MINISTÈRE DE LA CULTURE

Dossier suivi par : Franck ALEXANDRE  
Objet : demande de permis d'aménager

numéro : pa50417t0001  
adresse du projet : RUE DES TENNIS 60430 PONCHON  
nature du projet : Lotissement usage d'habitation  
déposé en mairie le : 23/11/2017  
reçu au service le : 01/12/2017  
servitudes liées au projet : Hors champ de visibilité de monuments  
historiques - Eglise de Ponchon

# LES APPAREILLAGES EN BRIQUES ROUGES DE PAYS

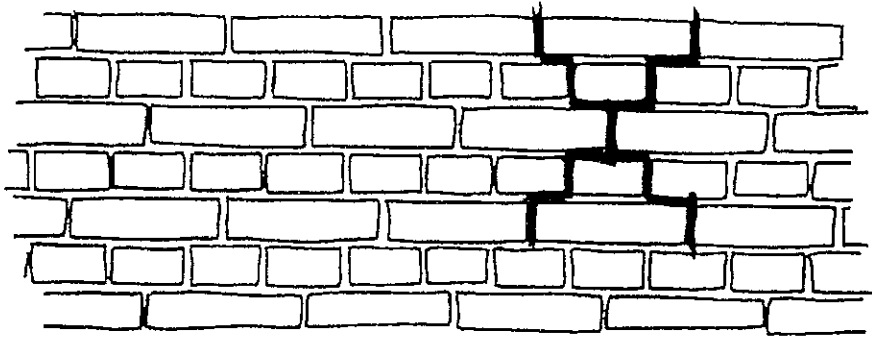
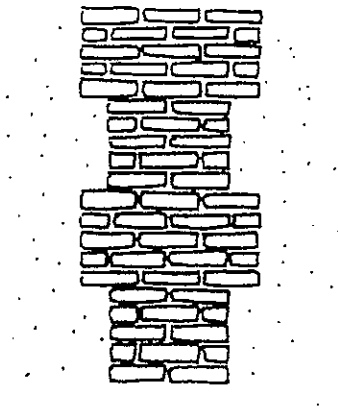
Les habitations devront retrouver dans leurs matériaux de constructions des similitudes avec les bâtiments anciens de la commune, à savoir: la brique rouge de pays avec un appareillage en paneresses et boutisses exclusivement et non en paneresses uniquement (voir le croquis joint) obligatoirement pour le soubassement de 0.50 m de hauteur sans différence de matériaux avec le vide sanitaire, Ou les chaînages d'angle harpés, Ou les deux, avec le cas échéant, les linteaux en arc segmentaire, les appuis, les seuils, les corniches et les bandeaux en brique rouge

Les constructions pourront également retrouver des chaînages d'angles harpés en pierre de taille à parement lisses avec entre ces chaînages d'angles, un soubassement en brique rouge de pays avec un appareillage en panneresses et boutisses (voir le croquis joint) de 0.50 m de hauteur environ, sans différence de matériaux avec le vide sanitaire, avec le cas échéant, des linteaux en arc segmentaire en briques rouge de pays avec sommiers et clef en pierre au nu de l'enduit y compris les appuis, les seuils et les bandeaux d'aspect pierre.

Les briques seront rouge de pays à l'exclusion de toute brique "léopard" flammée claire avec un appareillage en panneresses et boutisses.

Appareillage à la Française en panneresses et boutisses  
dit « à la Picarde ».

Les enduits, pour ce type d'appareillage, sont talochés fins ton sable  
au même nu que les briques rouges de pays.

# LES LUCARNES

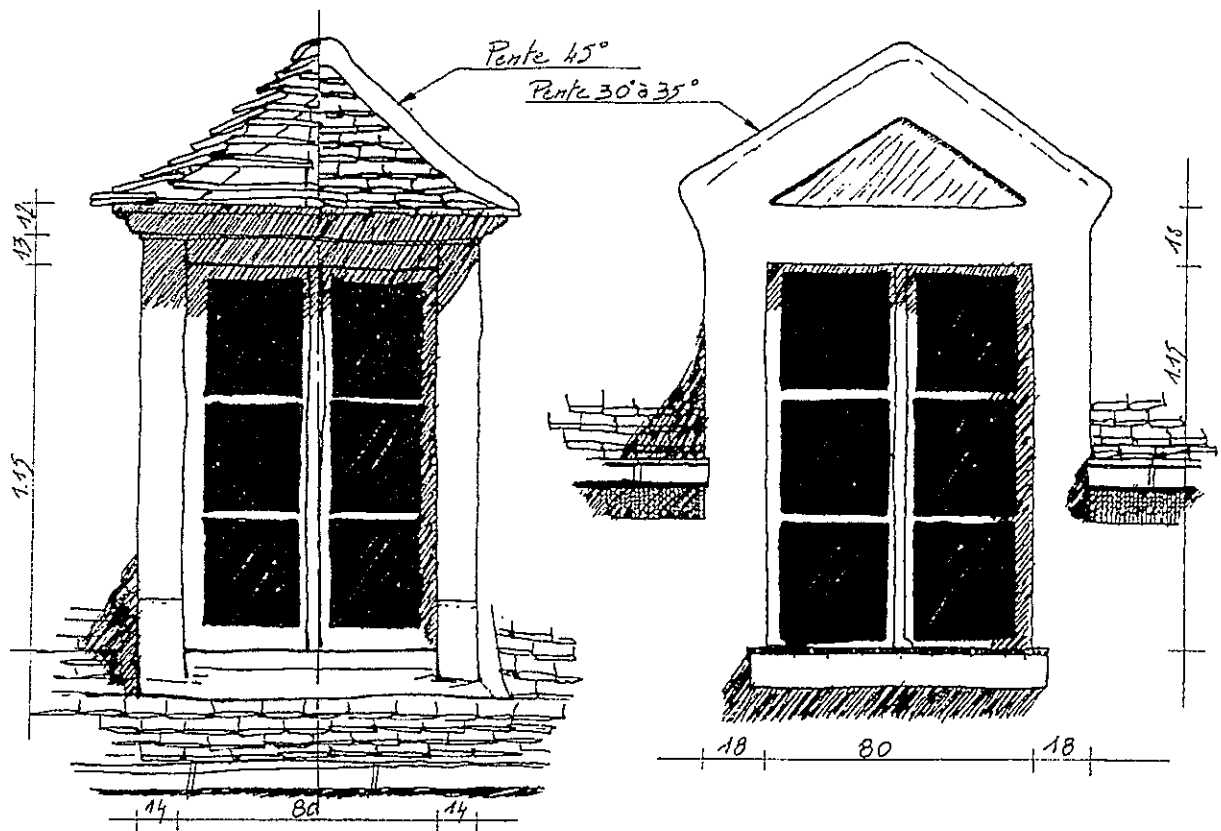
Les combles pourront être éclairés par des lucarnes " capucines " en bois ou en " bâtières " (uniquement avec des surcroûts importants) suivant le croquis joint.

- En retrait de la façade
- avec ouvrant de 0.80x1.15 ht ou 0.85x1.25 ht en général, à 2 vantaux et à 6 carreaux.
  - structure bois peint ou naturel.
  - jouées enduit gratte ton sable ou en bardage ardoises.

- Dans le plan de la façade
- avec ouvrant de 0.80x1.15 ht ou 0.85x1.25 ht en général, à 2 vantaux et à 6 carreaux.
  - structure maçonnée identique à la façade.
  - jouées identiques à la façade.

# LA BAIE VITREE

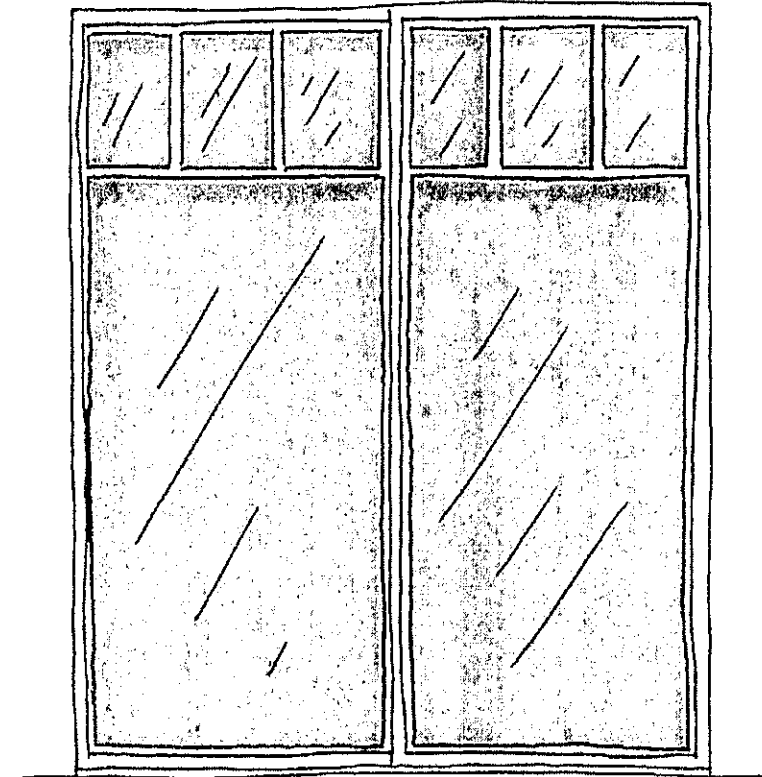
Les baies vitrées, le cas échéant, seront de 1.80 x 2.25 ou 2.15 maximum de hauteur avec des petits bois à l'extérieur dans le 1/5 haut, environ, des ouvertures suivant le croquis joint en façade arrière uniquement et non visibles du domaine public.

La baie vitrée, apparentée à une architecture monumentale, n'a pas lieu d'être sur ce type de construction dans un environnement où le bâti reste et doit rester modeste.

Cependant bien proportionnée avec des petits bois adaptés, il est possible d'installer ce type d'ouverture à la condition qu'elle ne soit ni visible de la rue, encore moins d'un Monument Historique et en façade arrière exclusivement.

Ces dimensions ne devront pas dépasser 1.80 x 2.15 ou 2.25 de hauteur.

Les profilés seront fins et moulurés avec les petits bois à l'extérieur.

Les petits bois seront placés dans le 1/5 haut, environ, de la baie pour élancer celle-ci et ainsi éviter l'effet d'écrasement produit par une ouverture trop large.

# LES PORTES

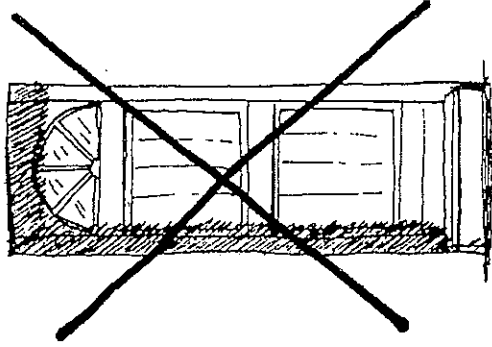
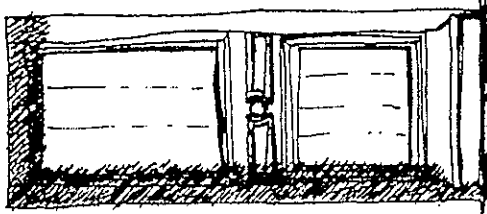
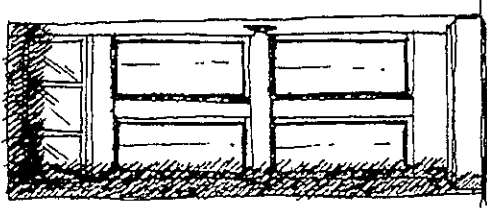
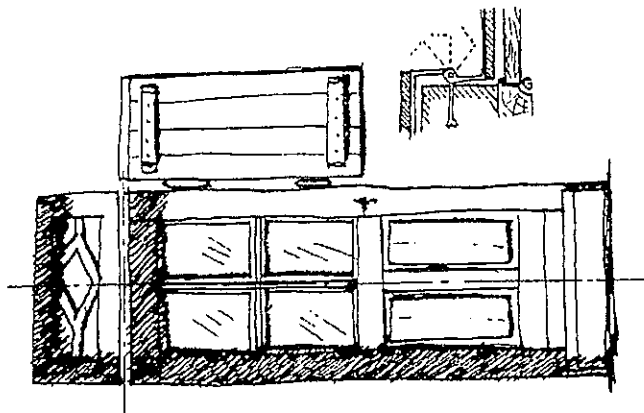
Les portes d'entrée avec imposte en demi-lune et en PVC seront interdites.

Les plus simples possible avec la partie haute horizontale, sans occuli arrondi, avec possibilité de vitrer la partie haute à 4 ou 6 carreaux ou avec une imposte au dessus de la porte.

Le volet est accroché et entravé par l'intérieur ou coulissant et verrouillé par la fermeture de la porte ou encore en tableaux avec gonds à pentures coudées.
